**Capitolo XCV**  
**Relazioni Misiti-Santini 23.12.97.**

e commenti, è la Relazione depositata il 23 dicembre 97, ad otto giorni dalla scadenza del termine dell'istruzione, dai professori Santini e Misiti per conto del collegio tecnico-scientifico.

7. Commenti e osservazioni su alcuni aspetti della relazione dei periti di parte civile (RPC) di Paolo Santini.

Fig. 2

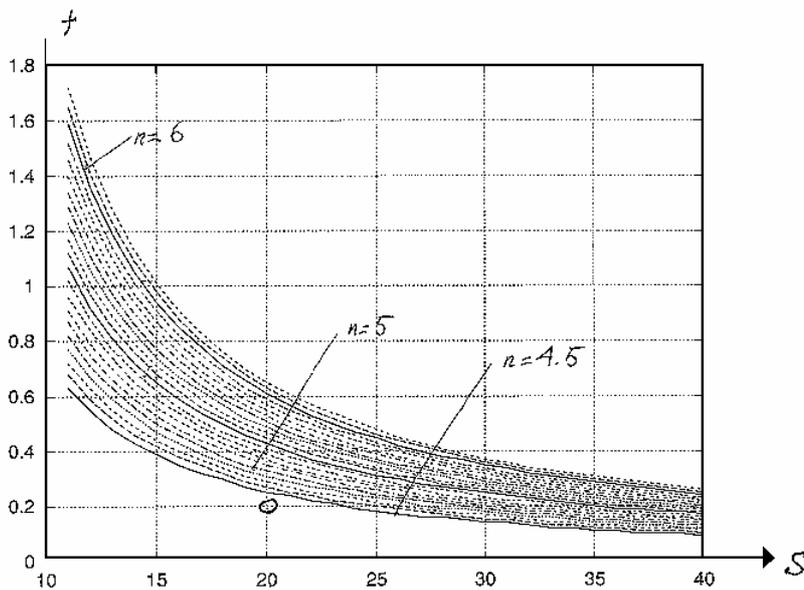
10 - La fig.2 riassume i risultati della equazione (9). Vi si leggono i valori di  $f^*$  (ordinate) corrispondenti ai valori di  $S$  (in ascisse) per vari valori di  $Q$ . Questi valori sono stati scelti nella forma  $Q = (10)^n$  con  $n$  variabile tra 4 e 6: (il valore adottato nella RPC è  $n=5$ ), come ripetutamente detto, e la scelta di far variare  $n$  invece di  $Q$  discende dalla considerazione cui si è accennato in precedenza, secondo cui per  $Q$  si tratta di esaminare ordini di grandezza piuttosto che valori numerici veri e propri, che non sono nemmeno forniti. Si vede comunque che valori forti di  $f^*$  sono favoriti da valori forti di  $Q$  e da valori bassi di  $S$ .

Fig. 3 - Intervallo di accettabilità

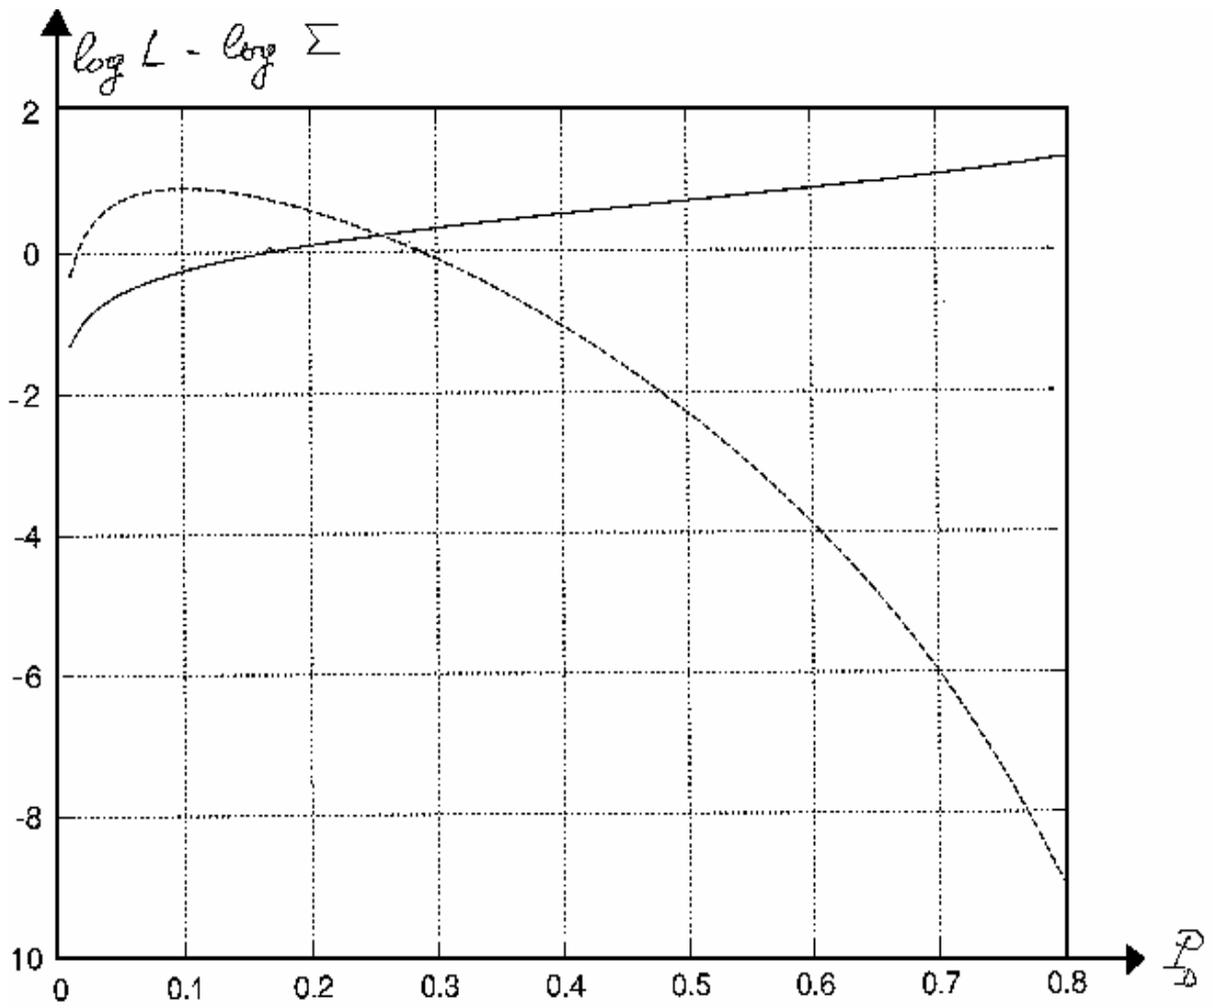
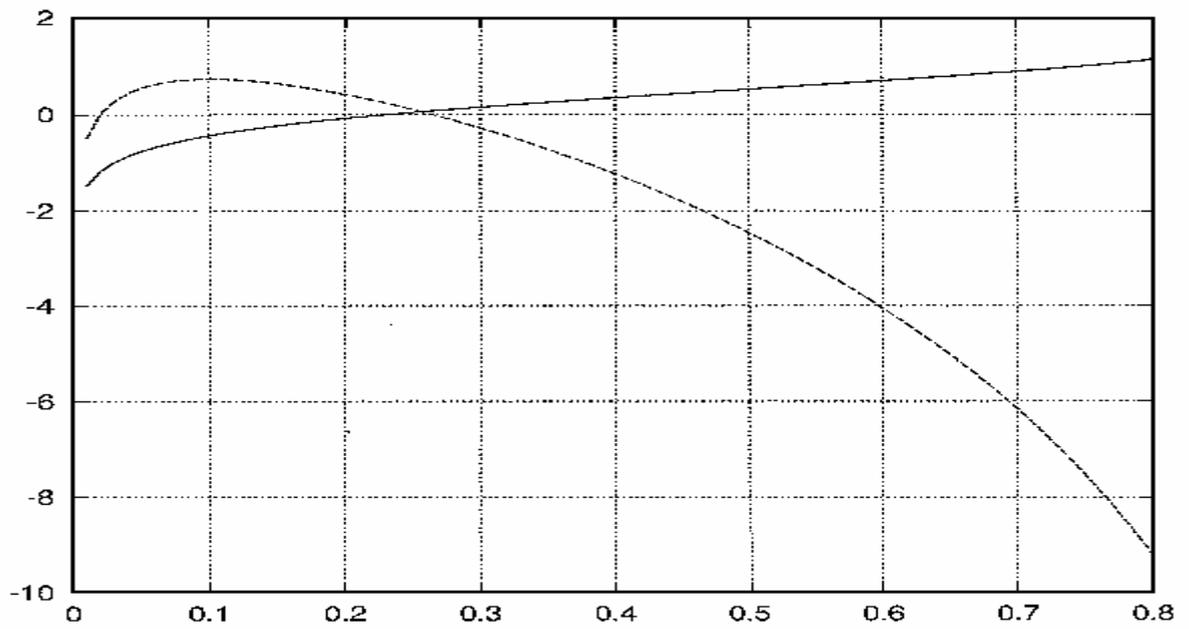
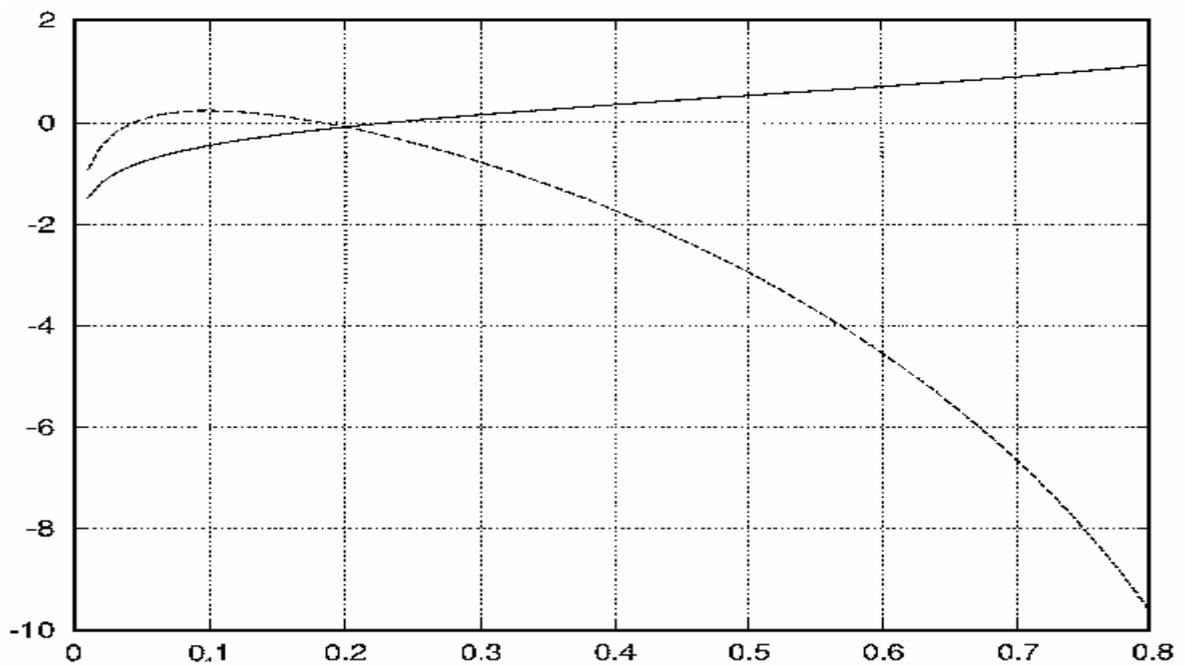
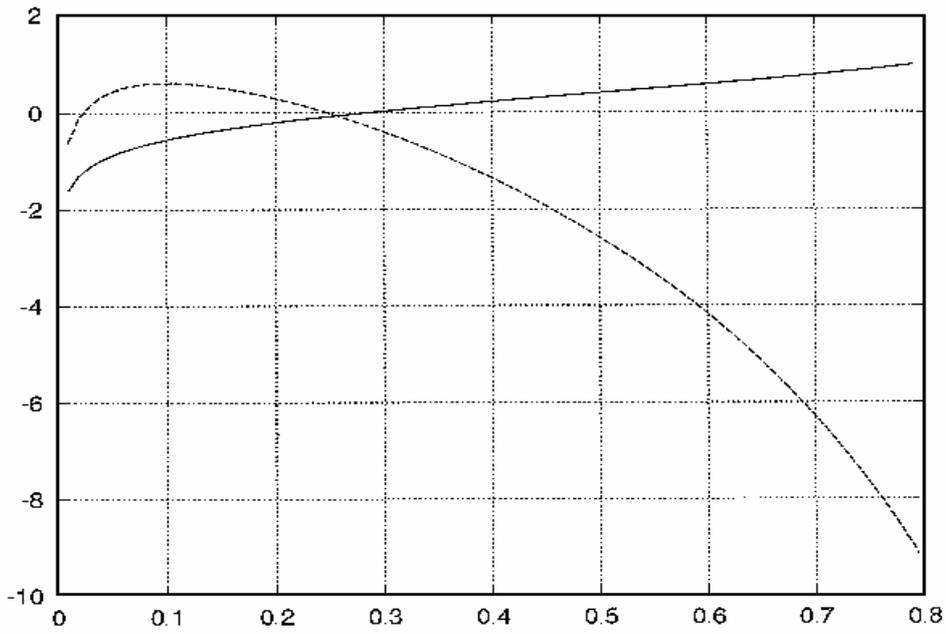
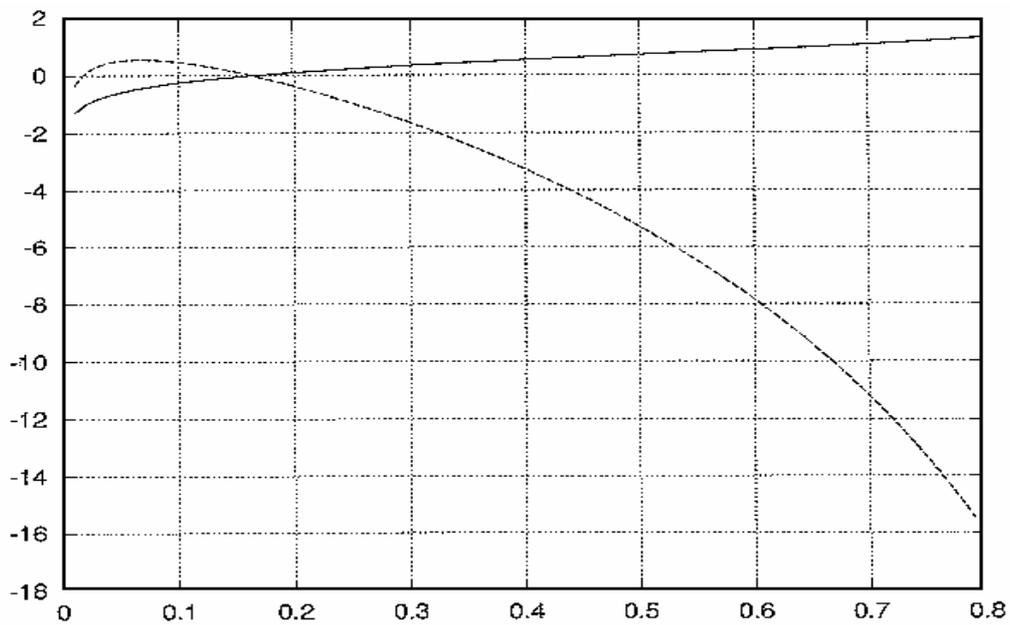
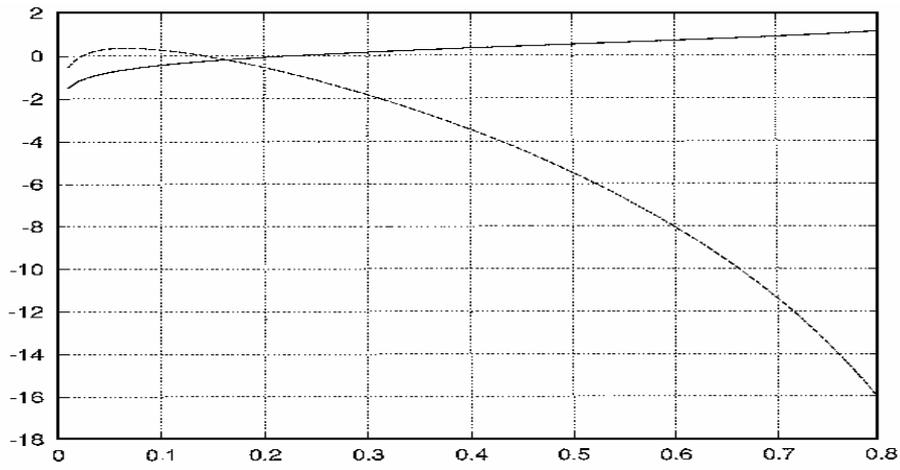
11 - Per completezza sono stati calcolati i valori della funzione di accettabilità per vari valori dei parametri interessati ai fini dell'analisi (più esattamente, i valori in Fig.3 sono quelli di  $\log L - \log \Sigma$ , allo scopo di

confrontarli ai risultati di RPC). Si sono considerati i valori di  $f = 0.2$ ,  $f = 0.3$ ,  $f = 0.4$ , i valori di  $S = 20, 30, 40$  i valori  $Q = 10^n$ ,  $4.5 \leq n \leq 6$ . I risultati mostrano come non esista la certezza dell'intervallo di accettabilità.

12 - Come conclusione, si propone di modificare l'enunciazione di Pag.42 nella maniera seguente: la probabilità che data l'osservazione si presenti l'aereo, può, per certi valori della probabilità di rivelazione risultare superiore a quella di assenza di aereo. Tale possibilità si verifica per opportuni valori degli altri parametri coinvolti nell'analisi (probabilità di falso allarme - rapporto di tale probabilità a quella che in una cella radar si presenti un aereo; numero di traiettorie equiprobabili; numero di scansioni di antenna). Tali valori non sono deterministicamente stabiliti. Pertanto non è possibile concludere con certezza che i plot -17,-12 siano da attribuire alla presenza di un aereo.
